Mat.: Acompaña nuevo PdC Refundido y remite link de acceso a anexos.

EN LO PRINCIPAL: presenta segundo programa de cumplimiento refundido; EN EL OTROSÍ: acompaña documentos.

I. ANTECEDENTES GENERALES DEL “PROYECTO DE MODERNIZACIÓN DEL PUERTO DE COQUIMBO”.

Tabla 2. Detalle incorporación observaciones SMA Res. Ex. N° 5

Imagen 1. Estructuras para el hincado de pilotes. (Fuente: Expediente de evaluación ambiental, Adenda del EIA).

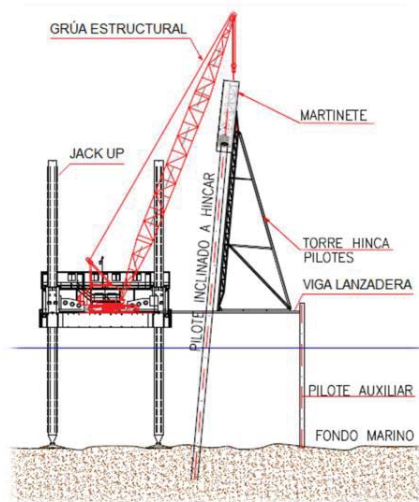
Cons.	Observación Res. Ex. N° 5	Incorporación y cumplimiento
13°	<i>“Acción N° 1 (ejecutada) “Implementación de semi-encierro acústico en martinete”: según el PDC refundido, esta acción estaría ejecutada desde el 27 de marzo de 2021. De esta manera, corresponde a la misma estructura que se observó en la inspección de 21 de abril de 2022, esto es, aquella que dio origen a la formulación del sub hecho infraccional a) del cargo N° 1 y que no permitía alcanzar el cumplimiento del D.S. N° 38/2011. Por lo tanto, esta acción debe ser eliminada del plan de acciones, puesto que busca controvertir la imputación efectuada por esta SMA en una etapa procedimental que no permite acoger este tipo de argumentos” (énfasis agregado).</i>	Se ajusta a lo requerido eliminándose la acción.
14° y 15°	<i>“Acción N° 2 (ejecutada), “Reforzamiento y encierro de torre de hincado de pilote diagonal que acompaña al martinete”: el PDC refundido señala que en septiembre de 2022 la empresa incorporó una estructura de torre inclinada de hincado, con un doble terciado fenólico de OSB de 18 mm de espesor</i>	Se aborda la observación y en cumplimiento a lo querido por la SMA, se explica lo siguiente: En primer lugar, se hace presente que la construcción del Sitio de Atraque N° 3 contempla una losa de hormigón sostenida sobre pilotes y una estructura de acero (véase imagen 1), además de 2 postes de amarre ¹ . Para lo anterior,

Sin embargo, corresponde que TPC pueda acreditar cómo estima que dicha acción fue ejecutada correctamente, siendo que la RCA N° 71/2020 exigía que la cara descubierta se situara en el lado opuesto a los receptores. En efecto, en los videos acompañados a las denuncias ID 359-IV-2022, 20-IV-2023, 32-IV-2023, 183-IV-2023 y 184-IV-2023, dan cuenta que los días 31 de octubre de 2022, 18 de enero de 2023, 26 de enero de 2023, 15 de mayo de 2023 y 16 de mayo de 2023 la estructura se ubicó con la cara descubierta en dirección a los receptores sensibles” (énfasis agregado).

se requirió el hincado de pilotes -estructuras metálicas ancladas al fondo marino-, lo que se hace tanto de manera vertical como diagonal. Lo anterior se realizó por medio de una grúa estructural que colocó los pilotes en posición correcta² y, luego, se usó un martillo de hinca. Para esta labor, el frente de trabajo 'Jack Up'³, que es el que se visualiza en los videos, considera la hinca de pilotes inclinados o en diagonal. El pilote a anclar debe hincarse en el estrato duro del fondo marino a la profundidad que indique el proyecto de ingeniería. Como se dijo en la versión anterior de PdC refundido, esta etapa de construcción se encuentra terminada en la actualidad.

En segundo término, la RCA, en conjunto con el expediente de evaluación, en particular, el Anexo 21 de la Adenda "Actualización Modelación de Ruido y Vibraciones" indican que la pantalla conformada por tres caras es para el martinete. En este sentido, la pantalla de tres caras aplicada para la torre de hinca, constituye una acción de control implementada en el marco de las medidas pre procedimentales. En consecuencia, es importante distinguir que el encierro de tres caras del martinete es distinto del encierro de tres caras de la torre de hinca (acción observada). Se trata de estructuras diferentes y contiguas.

Luego, respecto a la torre de hinca y a esta acción del PdC, es pertinente aclarar que se trata de una estructura complementaria a la cobertura del martinete y que, desde un punto de vista ingenieril, el hincado diagonal no permite colocar una pantalla acústica en la cara delantera de la torre de hinca, ya que no podría operarse el martinete. En específico, no es posible cubrir esa cara de la torre por dos razones: (i) El martillo debe ser sujetado con maniobras por la grúa estructural por esa cara, y hace el recorrido a toda su altura, lo que impide colocar una lona por ese costado; y (ii) En el caso de la hinca inclinada de pilotes, la ventana de comandos para las marchas del martinete debe estar siempre a la vista para poder operarlo y controlarlo y, en el caso de la

<p>hinca diagonal, esta queda siempre en la posición de la cara delantera de la torre, luego no puede taparse. Sin perjuicio de lo anterior, es pertinente señalar que solo en algunos casos puntuales la cara frontal de la torre queda en dirección hacia los receptores, <u>no obstante, el ruido igualmente queda mitigado por el recubrimiento instalado sobre el propio martinete</u> (véase la imagen 2). Al contrario, para la hinca vertical no aplica la restricción indicada, ya que la sujeción del mismo es vertical, lo que permite que el martillo puede girarse siempre de manera que la cara expuesta de la torre de hinca quede de lado contrario a los receptores.</p> <p>De todas maneras, y nuevamente aludiendo a la diferencia entre los dos encierros, <u>el martillo siempre estuvo cubierto en todas sus caras, a excepción de la zona de emisión de gases y ventana de comandos, tal como exige la RCA. De esta forma, siempre se ha cumplido con la principal medida RCA de aislación.</u></p> <p>Todo lo anteriormente indicado se aclara en virtud de lo solicitado por la SMA y no tiene por objeto plantear descargos o controvertir la imputación.</p> <p>En consecuencia, la acción de “<i>Reforzamiento y encierro de torre de hinca de pilote diagonal que acompaña al martinete</i>” que fue ejecutada en septiembre de 2022, fue realizada correctamente, considerando que es una acción o medida distinta al encierro del martinete.</p>

Imagen 2. Fotografía Frente "Isla" (Fuente: Registro propio).

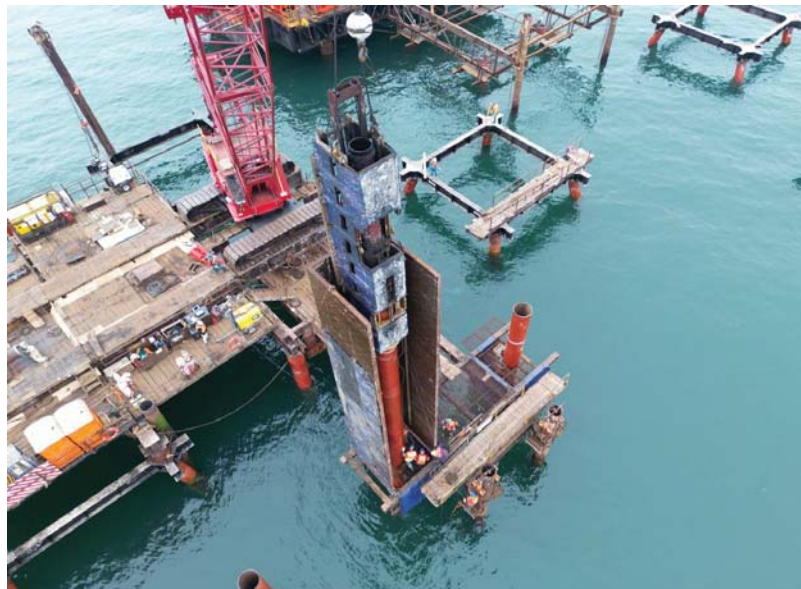
Sin embargo, corresponde que el titular **explique cómo estima que dicha acción fue ejecutada correctamente. Lo anterior, considerando que en videos de los días 30 de noviembre y 1 de diciembre de 2022 (ver denuncias ID 381-IV-2022 y 385-IV-2022), pareciera apreciarse que la BAF no estaría instalada, pese a la ejecución del hincado de pilotes**” (énfasis agregado).

Ahora bien, y particularmente en relación a los videos que son objeto de la observación, es necesario precisar que estos muestran grabaciones centradas en el frente denominado 'Jack Up' que corresponde a una estructura separada, compuesta por una plataforma elevada mediante columnas (4 unidades) que se asientan en el fondo marino, la que permite habilitar este conjunto (plataforma + columnas + grúa) como frente de trabajo independiente para la hincado de pilotes. Esta estructura consta con una base de pontones, estructuras sólidas y rígidas de material plástico, en forma de paralelepípedo de 2.13 m de altura que, junto a las estructuras circundantes, actúan como pantalla acústica (véase anexo fotográfico que se adjunta "Descripción faenas hincado cabezo). Así, operacionalmente el 'Jack Up' cuenta con una estructura tan efectiva como la lona a que se hace referencia en la observación. En efecto, puede corroborarse con los informes de mediciones de ruido de BELFI (adjuntos) de fechas 30 de noviembre y 1 de diciembre de 2022 -mismas fechas de los videos aludidos-, que los niveles de ruido estaban dentro de norma.

Por su parte, es pertinente recalcar que, en el caso de la hincado vertical desde el frente isla (convencional), en que la estructura es más abierta, siempre se usó la lona bajo la viga lanzadera.
